Ministarstvo održivog razvoja i turizma

AKCIONI PLAN

**prilagođavanja objekata u javnoj upotrebi za pristup,
kretanje i upotrebu licima sa invaliditetom i licima
smanjene pokretljivosti**

Decembar 2018

2. ZGRADA VLADE

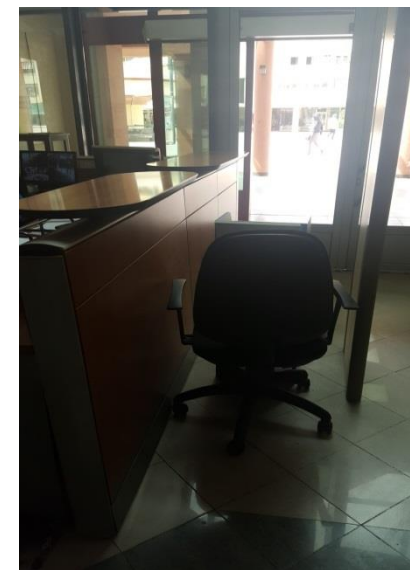
3.	rampa	Na objektu je urađena rampa. Rampa u spoljašnjem prostoru, kojom se savladava visinska razlika od 42 cm, izvedena bez ograde i svijetle širina 95 cm. Hodna površina je čvrsta bez klizanja. Rampa je postavljena između fasadnog zida, sa jedne strane i fasadnih stubova sa druge strane.	*utvrditi mogućnost rekonstrukcije postojeće rampe radi proširenja na 120+5-10cm (rampa+rukohvat) *razmotriti alternativno rješenje za postavljanje platforme (vertikalno-podizne –fiksne ili mobilne - ili koso podizne sklopive platforme	10000€

4.	stepenište	Spoljašnje stepenište kojim se savladava visinska razlika od 42cm. Ivice stepenika nisu obrađene vizuelno kontrastno i protiv klizanja. Unutrašnje stepenište je svijetle širine 160 cm. Ivice stepenika nisu obrađene vizuelno kontrastno i protiv klizanja. Rukohvat na zaštitnoj ogradi stepeništa izveden u kontinuitetu cijelom dužinom. Pred prvom i iza zadnje stepenice nije izvedeno taktilno polje upozorenja, u punoj širini stepenišnog kraka, širine najmanje 40 cm sa užljebljenjima vertikalnim u odnosu na smjer kretanja.	*obraditi spoljašnje i unutrašnje stepenište vizuelno kontrastno i protiv klizanja *postaviti taktilno polje upozorenja na spoljašnjem stepeništu *postaviti taktilno polje upozorenja na unutrašnjem stepeništu na svakom kraku	1.600€ 800€ 2.600€

5.	lift	U objektu postoji lift. Unutrašnje dimenzije lifta 140 x 123 cm. Vrata su svijetle širine 90 cm i otvaraju se klizno. Komandna ploča sa tasterima i na Brajovom posmu postavljena na visini od 100 cm. Vizuelno-svjetlosna i zvučna najava spratova. Rukohvat izveden na visini od	*ugraditi taktilne trake od ulaza u objekat do lifta	400€

9.	toalet	Toalet je prilagođen licima sa invaliditetom po dimenzijama. Nije postavljeno nagnuto zaokretno ogledalo.	*ugraditi nagnuto zaokretno ogledalo	200€

4. MINISTARSTVO PROSVJET

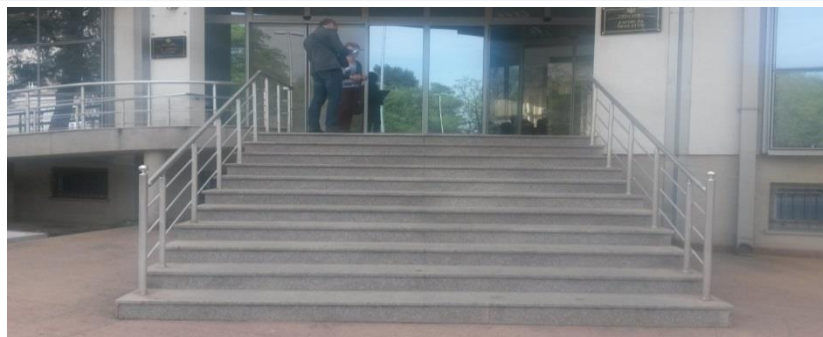
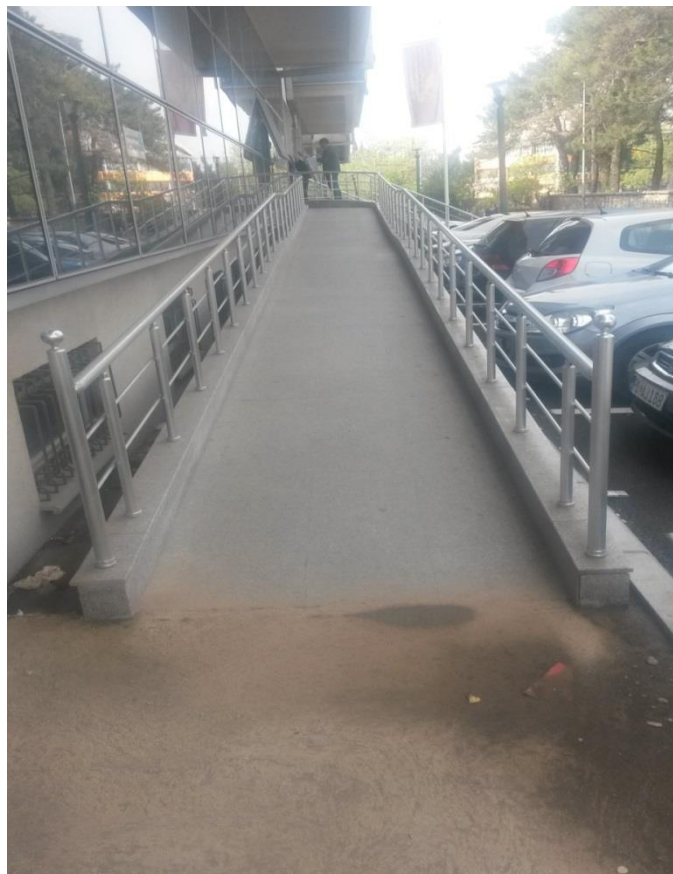
B. ELEMENTI PRISTUPAČNOSTI ZA SAVLADAVANJE VISINSKIH RAZLIKA				
r. b.	Element	Postojeće stanje	Planirane intervencije	Finansijska procjena
3.	rampa	Svijetla širina od 125 cm postavljena u spoljašnjem prostoru. Odmorišni podest dužine od 100 cm. Čvrstu, površinu obrađenu protiv klizanja. Rukohvate postavljene samo na visinu od 90 cm. Rukohvat spoljašnje rampe izveden od inoksa. Visina koja se savladava $h = 157$ cm, dužina rampe $l \approx 17m' = (8 + 1 + 8)$ m	*obzirom da rampa savlađuje visinu od 157 cm, po pravilniku se isključuje njena rekonstrukcija *umjesto rampe predvidjeti ugradnju vertikalno-podizne ili koso podizne sklopive platforme	15.000€

4.	stepenište	Spoljašnje stepenište širine 340 cm. Ograda nema produžetaka od 30 cm. Stepenci nemaju uočljivu traku protiv proklizavanja. Ograda je od inoksa. Unutrašnje stepenište je svijetle širine 110 cm. Ivce nagazne površine stepenica nisu obrađene vizuelno kontrastno i protiv klizanja. Rukohvat na zaštitnoj ogradi stepeništa izveden u kontinuitetu cijelom dužinom. Pred prvom i iza posljednje stepenice nije izvedeno taktilno polje upozorenja, u punoj širini stepenišnog kraka, širine najmanje 40 cm sa užljebljenjima vertikalno u odnosu na smjer kretanja.	*izvršiti rekonstrukciju ograde u skladu sa Pravilnikom *obraditi spoljašnje i unutrašnje stepenište vizuelno kontrastno i protiv klizanja *postaviti taktilno polje upozorenja na spoljašnjem stepeništu *postaviti taktilno polje upozorenja na unutrašnjem stepeništu na svakom kraku	1.500€ 1.000€ 300€ 1.500€

5.	lift	U objektu postoji lift. Unutrašnje dimenzije lifta najmanje 110 x 140 cm. Vrata svijetle širine 90 cm. Komandna ploča postavljena u rasponu visine od 100 cm. Rukohvat izveden da se može obuhvatiti dlanom. Komandna ploča sa tasterima kontrastno izvedenim, reljefno prepoznatljivih brojeva etaža. Rukohvat na visini od 90cm. Vizuelno-svjetlosna i zvučna najava spratova. Nisu izvedene taktilne trake od ulaza u	*ugraditi taktilne trake od ulaza u objekat do lifta	800€

9.	toalet	Na svakom spratu postoje po dva toaleta koja su namijenjena za lica sa invaliditetom, a koja su djelimično prilagođena odnosno WC šolja nije prilagođena licima sa invaliditetom, a nije postavljeno ni nagnuto zaokretno ogledalo.	*ugraditi wc šolju za OSI sa propisanim držačima *ugraditi nagnuto zaokretno ogledalo	2.100€ 1.200€

**6. DIREKCIJA ZA SAOBRAĆAJ, AGENCIJA ZA ZAŠTITU ŽIVOTNE SREDINE, ZAVOD ZA
HIDROMETEOROLOGIJU I SEIZMOLOGIJU**

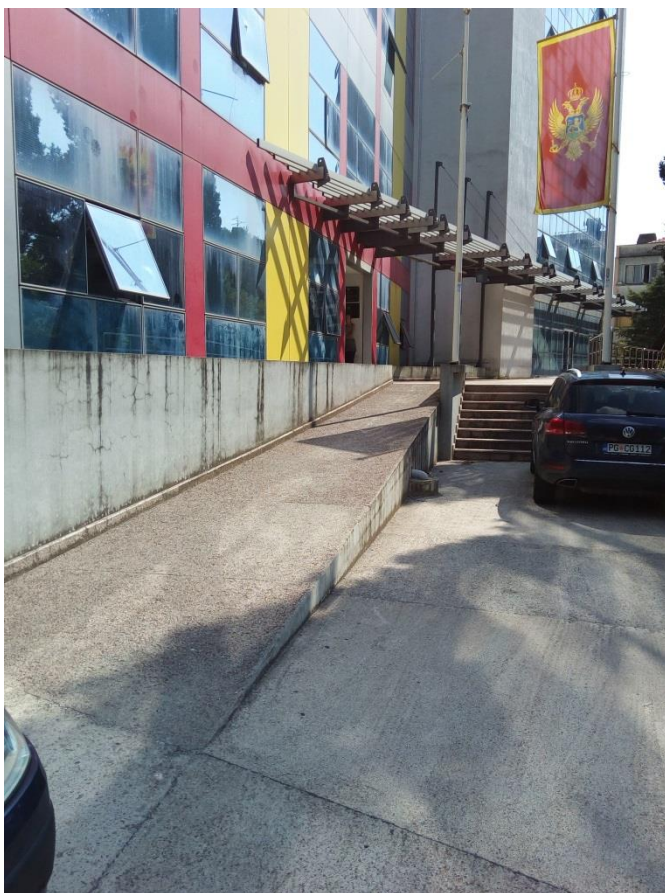
B. ELEMENTI PRISTUPAČNOSTI ZA SAVLADAVANJE VISINSKIH RAZLIKA				
r.b.	Element	Postojeće stanje	Planirane intervencije	Finansijska procjena
3.	rampa	Na objektu je izvedena rampa. Svijetla širina rampe je 137 cm. Nije izvedena u skladu sa Pravilnikom jer je nagib veći od 8,3 % i premašuje visinu koju je dozvoljeno savladati rampom	*obzirom da rampa savlađuje visinu veću od 120 cm, po Pravilniku se isključuje njena rekonstrukcija *umjesto rampe predvidjeti ugradnju vertikalno-podizne ili koso podizne sklopive platforme	15.000€

C. ELEMENI PRISTUPAČNOSTI SAMOSTALNOG ŽIVOTA				
r.b.	Element	Postojeće stanje	Planirane intervencije	Finansijska procjena
7.	ulazni prostor	Ulazni hol u objekat je na visokom prizemlju. Ulazna vrata su dvokrilna ukupne širine 170 cm. Vrata se otvaraju prema spolja i ista su bez praga. Strugač nije postavljen ispred spoljnog stepeništa. Vjetrobran, odnosno toplotni zastor je dužine 240cm. Nije označen smjer otvaranja vrata.	*izvršiti rekonstrukciju ulaznih vrata u skladu sa Pravilnikom.	800€

7. MINISTARSTVO KULTURE

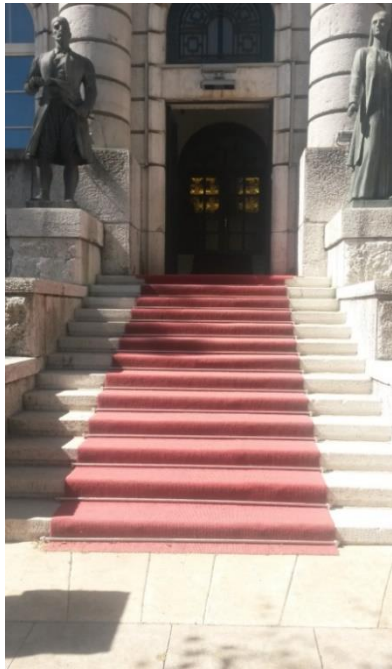
B. ELEMENTI PRISTUPAČNOSTI ZA SAVLADAVANJE VISINSKIH RAZLIKA				
r.b.	Element	Postojeće stanje	Planirane intervencije	Finansijsk a procjena
3.	rampa	Objekat ima izgrađenu rampu. Dužina rampe sa prednje strane l = 390 cm, širina rampe = 120 cm. Visina rampe sa zadnje strane je h = 48 cm. Rampa unutar objekta sa zadnje strane L= 220 cm, h= 34 cm, b= 120 cm, bez ograde.	*razmotriti mogućnost rekonstrukcije spoljašnje rampe na zadnjem ulazu (nagib rampe ne zadovoljava uslove iz Pravilnika, a potrebna je dodatna širina od 5-10cm za postavljanje ograde) ili postavljanje koso podizne sklopive platforme *postavljanje unutrašnje rampe u skladu sa Pravilnikom (moguće postaviti montažnu čeličnu rampu sa zaštitnom ogradom sa obe strane rampe	15.000 € 1.000 €

C. ELEMENTI PRISTUPAČNOSTI SAMOSTALNOG ŽIVOTA				
r.b.	Element	Postojeće stanje	Planirane intervencije	Finansijska procjena
7.	ulazni prostor	Ulazna vrata svijetle širine (90+95) cm. Vrata se otvaraju prema unutra. Ulazna vrata imaju čelični prag 3 cm. Strugač ili otirač nisu izvedeni. Ne postoji oznaka smjera otvaranja vrata. Ne postoji vetrobran i toplotni zastor. Nisu postavljene oznake pristupačnosti. Sa zadnje strane objekta postoji ulaz koji je prilagođen licima smanjene pokretljivosti i licima sa invaliditetom. Prijavnica i arhiva su na prizemlju. Nisu postavljene oznake pristupačnosti	* obzirom da je širina odgovarajuća, smjer otvaranja ipak treba zadržati zbog arhitektonskih karakteristika objekta, a sve u skladu sa članom 53 Pravilnika *preispitati rekonstrukciju čeličnog praga do propisane visine	300 €

8. PORESKA UPRAVA

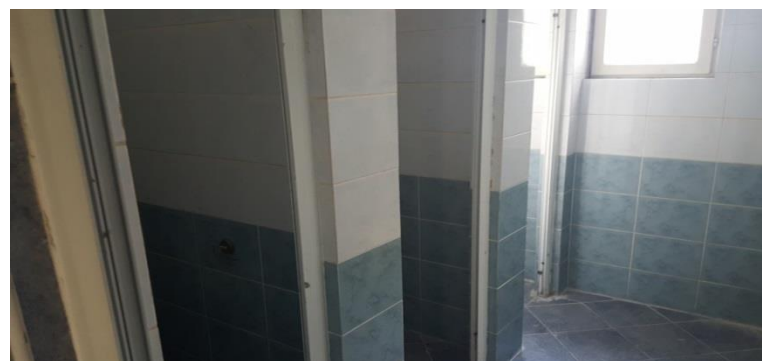
B. ELEMENTI PRISTUPAČNOSTI ZA SAVLADAVANJE VISINSKIH RAZLIKA				
r.b.	Element	Postojeće stanje	Planirane intervencije	Finansijska procjena
3.	rampa	Objekat ne posjeduje rampu	*izraditi pristup u nagibu na ulazu u objekat	600€

C. ELEMENTI PRISTUPAČNOSTI SAMOSTALNOG ŽIVOTA				
r.b.	Element	Postojeće stanje	Planirane intervencije	Finansijska procjena
7.	ulazni prostor	Ulazna vrata su svijetle širine 2x100 cm. Vrata se otvaraju klizno (sa senzorom). Vrata su staklena, sa pragom od 2,0 cm i nemaju uočljivu oznaku. Strugač

10. CENTAR ZA EKOTOKSIKOLOŠKA ISPITIVANJA Podgorica DOO (CETI)
Spratnost: Su+Pr+2, Lokacija: Ul Šarla De Gola 2, Podgorica

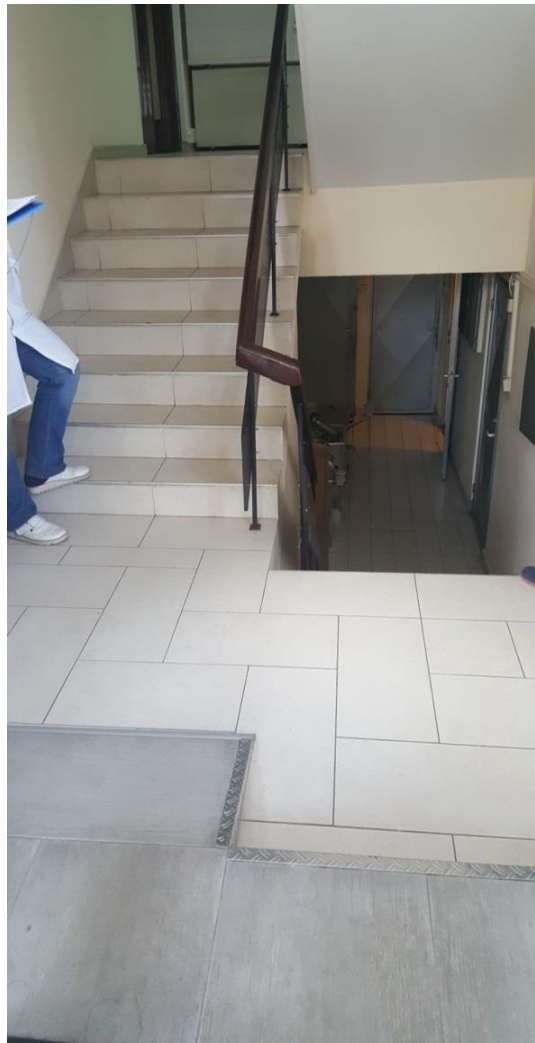
B. ELEMENTI PRISTUPAČNOSTI ZA SAVLADAVANJE VISINSKIH RAZLIKA				
r.b.	Element	Postojeće stanje	Planirane intervencije	Finansijska procjena
3.	rampa	Objekat posjeduje rampu za savladavanje visinske razlike. Svijetla širina rampe je 45 cm. Savladava visinsku razliku od 8 cm.	*izraditi pristup u nagibu na ulazu u objekat	600€

11. ZGRADA DRŽAVNIH ORGANA – MOJKOVAC

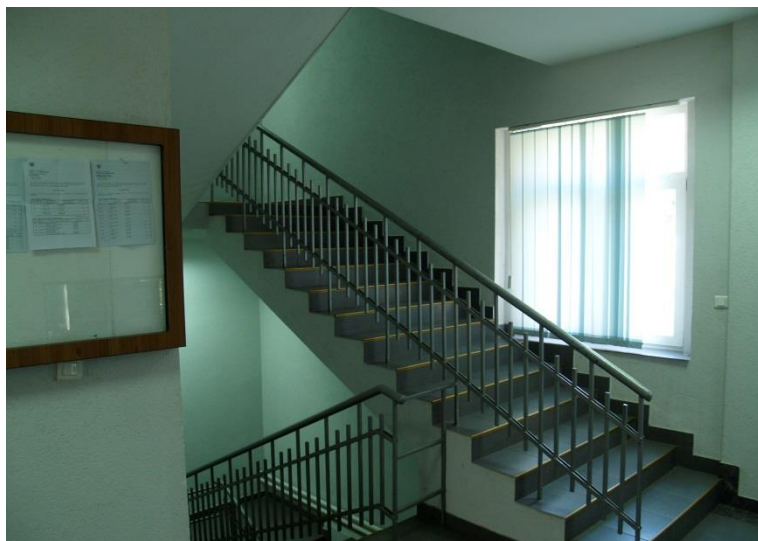
B. ELEMENTI PRISTUPAČNOSTI ZA SAVLADAVANJE VISINSKIH RAZLIKA				
r.b.	Element	Postojeće stanje	Planirane intervencije	Finansijska procjena
3.	rampa	Objekat posjeduje rampu. Rampa u spoljašnjem prostoru svijetle širine 90 cm, dužine 580 cm, visina koja se savladava je 80 cm. Zaštitna ograda i nagib rampe nisu u skladu sa Pravilnikom	*rekonstruisati postojeću rampu u skladu sa Pravilnikom ili ukloniti istu i postaviti vertikalno podiznu platformu	15.000€

C. ELEMENTI PRISTUPAČNOSTI SAMOSTALNOG ŽIVOTA				
r.b.	Element	Postojeće stanje	Planirane intervencije	Finansijska procjena
7.	ulazni prostor	Ulazna vrata su jednokrila (100+40) cm. Vrata su bez praga. Nisu postavljene oznake pristupačnosti	*rekonstruisati ulazna vrata u skladu sa Pravilnikom
